**INFORME DE ANÁLISIS DEL PROYECTO “ACCESO A QUITO DESDE LOS VALLES ORIENTALES Y CONSTRUCCIÓN DEL PUENTE GUAYASAMÍN”
DESARROLLADO POR LA EPMMOP A TRAVÉS DE LA EMPRESA “CHINA ROAD AND BRIDGE CORPORATION” - CRBC**

*Dirección Metropolitana de Políticas y
Planeamiento de la Movilidad
11.03.2021*

Figura 3 – Solución vial Plaza Argentina

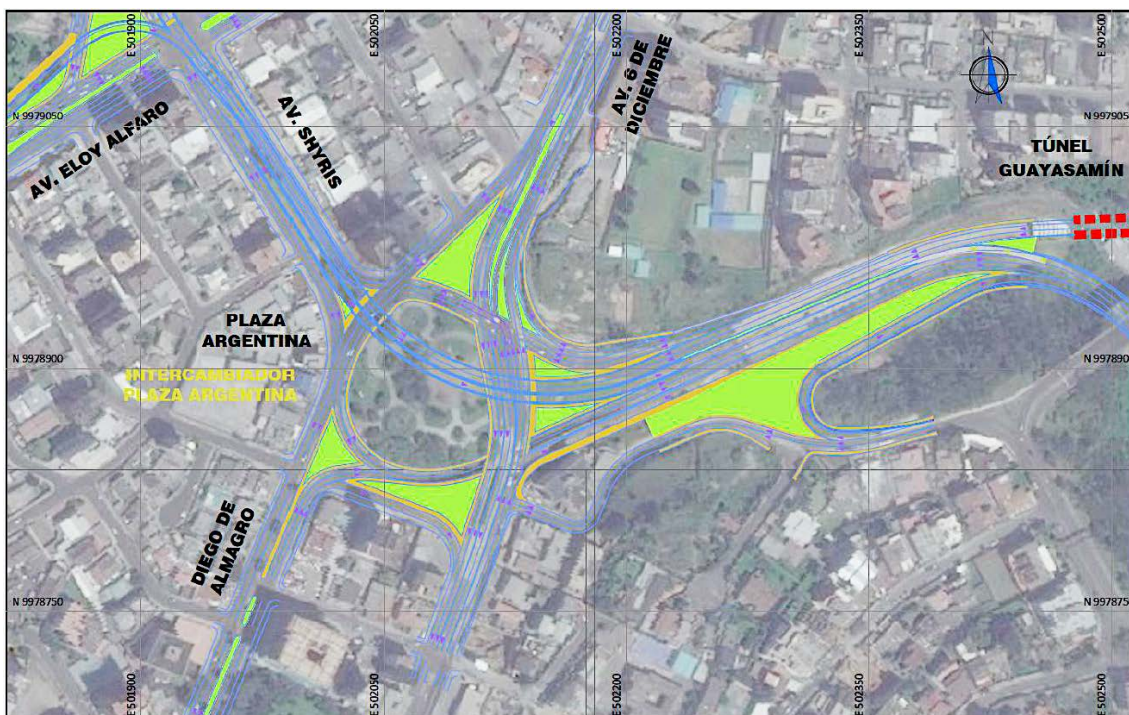
- a) Debido a la supresión de la conectividad directa desde la Av. De Los Shyris hacia la Av. 6 de Diciembre sur, medida aplicada por efectos de la accesibilidad peatonal más segura hacia la Plaza Argentina en el costado sur de la misma, los flujos de tráfico respectivos se adicionarán a los existentes que llegan a la intersección de la Av. Diego de Almagro en sentido norte-sur hacia la calle Whympfer, situación que afectará su capacidad.

Para mitigar este efecto, se deberá incorporar el giro izquierdo directo desde la Vía Interoceánica/Av. Guayasamín hacia la Av. 6 de Diciembre (sur), factible de implementarse en la fase semafórica correspondiente este-oeste, realizando además las respectivas reformas geométricas menores.

- b) En el tramo de la Av. 6 de Diciembre, comprendido entre la intersección con la Av. Guayasamín (Vía Interoceánica) y la proyección de la calle Juan Severino, la propuesta implanta progresivamente de sur a norte entre 6 y 8 carriles de circulación sin refugios centrales de protección adecuados (parterres/bordillos de 0,30 m de ancho), así como también en la proyección de la Av. Guayasamín (Vía Interoceánica) y la Av. De Los Shyris, aspecto necesario para garantizar la seguridad peatonal, pues el ancho a cruzar es de aproximadamente en 25 y 35,00 m respectivamente, con lo cual, peatones quedarán en el intermedio de su travesía para completarla en la siguiente fase semafórica.

Se requiere efectuar una revisión de cómo solventar estos requerimientos en incorporar los al proyecto final.

- d) No existe una claridad respecto de lo que pasará con la parada de la Ecovía en el lado norte de la Plaza Argentina. De acuerdo con el rediseño de la Plaza, se puede presumir que dicha parada sería reubicada aproximadamente 100 m hacia el sur (hasta donde la tangente lo permita), con lo cual la distancia de recorrido de los usuarios que harán transbordo entre este Corredor y la Plaza Argentina en donde se ubicarán las paradas de los servicios de transporte que accederán desde los valles nororientales, sería aproximadamente de 65 m, distancia adecuada para el efecto.

Por lo tanto, es necesario se clarifique esta observación, incluyéndola en los informes correspondientes del proyecto; así como también, debe incorporarse el diseño de reubicación de la parada del Corredor Oriental – Ecovía con su respectiva señalización y semaforización, y de cómo quedará el sitio donde se presume se retirará la parada.

- e) Existen inconsistencias entre los planos de señalización vial y las definiciones de accesibilidad peatonal a la Plaza Argentina expresadas gráficamente en el rediseño de dicha Plaza. Es necesario revisarlas y establecer un solo criterio.

- f) En el diseño de señalización no se ha tomado en cuenta los cruces peatonales a nivel sobre la Av. 6 de Diciembre a la altura de la calle Boussingault, así como tampoco sobre la Av. Diego de Almagro a la altura de la calle Juan Severino; ni tampoco sobre la Av. 6 de Diciembre a la altura de la calle Bélgica, el cual permite acceder a la parada del Corredor Oriental – Ecovía.

- l) Se propone implementar sobre las calzadas, alrededor de la Plaza Argentina, dos o tres plataformas a nivel de acera con la intención de facilitar el cruce de los peatones. Sin embargo, por sí solas no lograrán ese objetivo debido a que, por lo menos en dos de los tres sitios señalados, no se disminuyen los volúmenes vehiculares de circulación, subsistiendo la conflictividad peatón-vehículo.

La solución eficiente para el efecto sería la implementación de elementos semafóricos; sin embargo, esa situación implicaría una redundancia no necesaria en la protección del peatón (semáforos y plataformas elevadas); al contrario, se generarían afectaciones a la circulación vehicular al disminuir la fluidez de la circulación y por ende la capacidad vial. Por consiguiente, se sugiere no implementar las plataformas a nivel de acera en las calzadas vehiculares de alto flujo vehicular o realizar un diseño que no afecte lo señalado.

Figura 4 – Solución vial intersección Av. Eloy Alfaro - Av. De Los Shyris

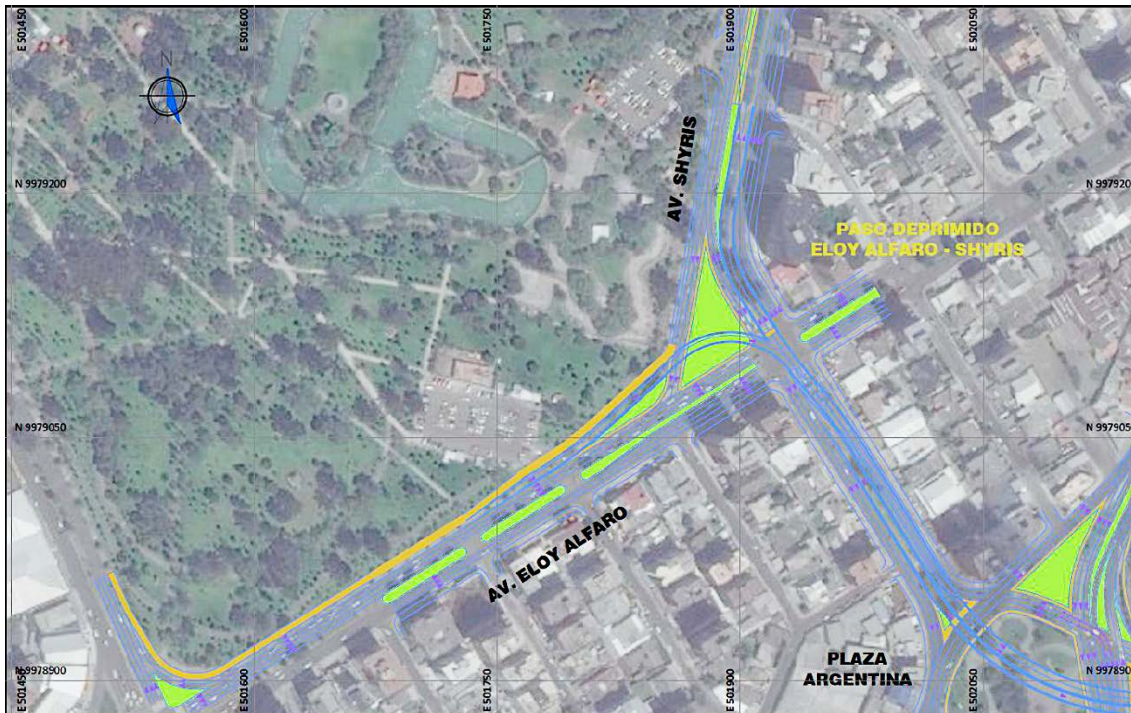
- i) Las microsimulaciones de tráfico efectuadas y que constan en uno de los informes anteriores, no son completas, pues no se simula lo que pasaría en los tramos occidentales de las avenidas De Los Shyris y Eloy Alfaro, junto al Parque La Carolina, análisis que es fundamental para verificar el comportamiento global vehicular y la capacidad vial de las intersecciones a la que llegan esos flujos de tráfico, sobre todo ahora con la modalidad “free flow” del Peaje Guayasamín.

Este análisis permitirá determinar si es viable o no la asignación de tráfico por las rampas directas hacia las avenidas De Los Shyris y Eloy Alfaro, sobre todo a esta última, ya que en la actualidad dicho tramo vial con dirección al cruce con la Av. De La República presenta altos niveles de saturación, y que con la inyección adicional directa del tráfico libre procedente del Túnel Guaysamín, podría colapsar, dejando inclusive vehículos en cola en dicha rampa.

- j) Según el diseño de señalización, el tramo de la Av. Eloy Alfaro entre Av. De Los Shyris y Av. De La República, se incrementa un carril que se haría sobre el parque La Carolina, de forma que la salida de la rampa del paso inferior que llega a la Av. Eloy Alfaro continuaría con un carril propio en una longitud de 228 m, lo cual es contradictorio respecto de lo indicado los planos de diseño geométrico.

Siendo este un aspecto de mucha importancia, la microsimulación de tráfico realizada no toma en cuenta este tramo, tal como se indicó en el literal i) precedente, lo cual no permite evaluar esa situación que, dicho sea de paso, es uno de los puntos que presenta bajos niveles de servicio, lo cual se evidencia actualmente en ese sector. Por tanto, la incorporación directa de los flujos de tráfico que llegarán por esa rampa afectará aún más las condiciones de tráfico de esa aproximación al cruce con la Av. De La República.

Además, en este sitio es donde el transporte público que llegaría por el paso inferior debería permitir las futuras conexiones con el subsistema Metro en la Estación La Carolina, requerimiento que no se ha considerado en el diseño vial de ese tramo.
